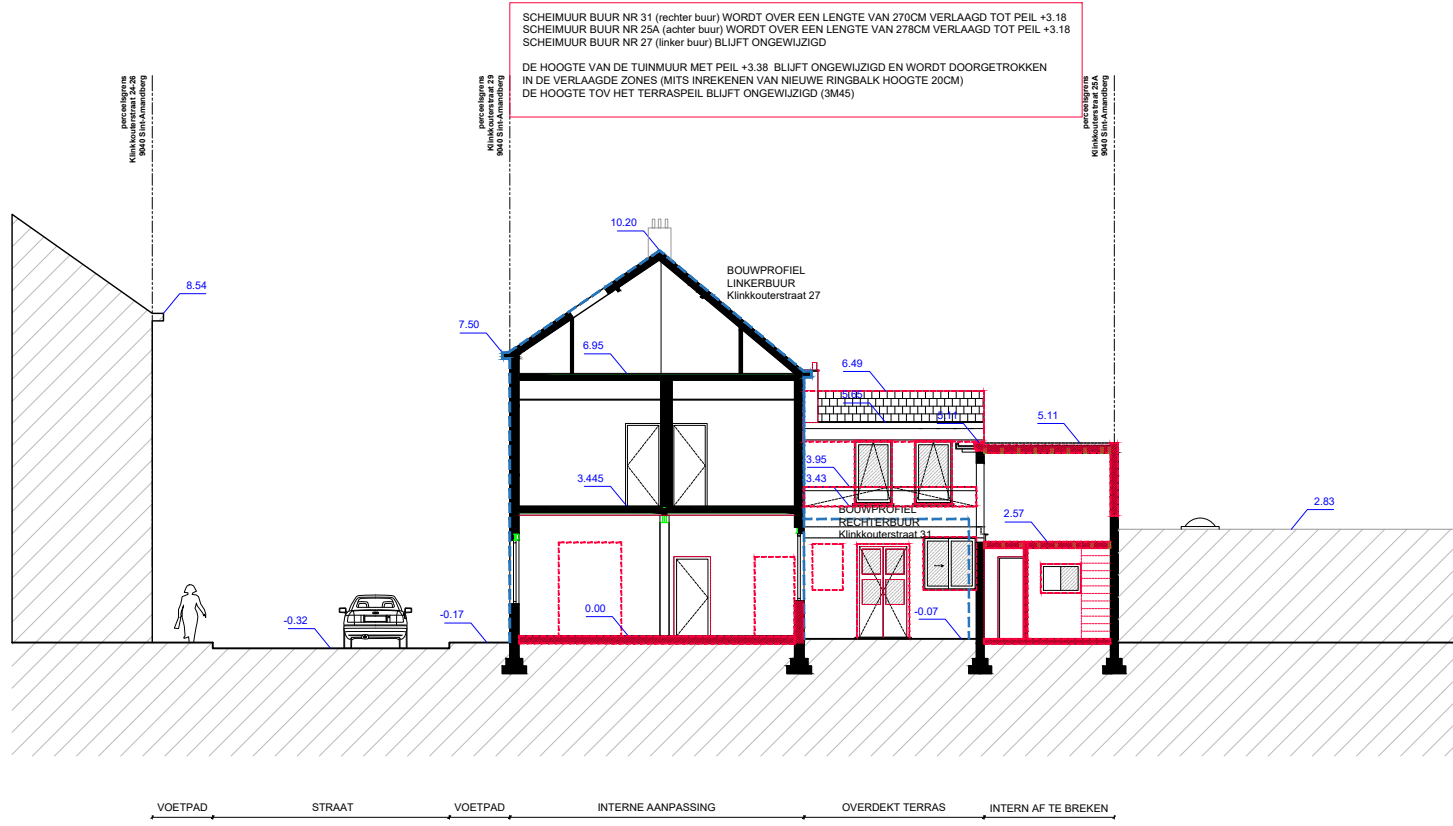
ZIE BIJZONDERE VOORWAARDE(N)

SCHEIMUUR BUUR NR 31 (rechter buur) WORDT OVER EEN LENGTE VAN 270CM VERLAAGD TOT PEIL +3.18
 SCHEIMUUR BUUR NR 25A (achter buur) WORDT OVER EEN LENGTE VAN 278CM VERLAAGD TOT PEIL +3.18
 SCHEIMUUR BUUR NR 27 (linker buur) BLIJFT ONGEWIJZIGD

DE HOOGTE VAN DE TUINMUUR MET PEIL +3.38 BLIJFT ONGEWIJZIGD EN WORDT DOORGETROKKEN
 IN DE VERLAAGDE ZONES (MITS INREKENEN VAN NIEUWE RINGBALK HOOGTE 20CM)
 DE HOOGTE TOV HET TERRASPEIL BLIJFT ONGEWIJZIGD (3M45)
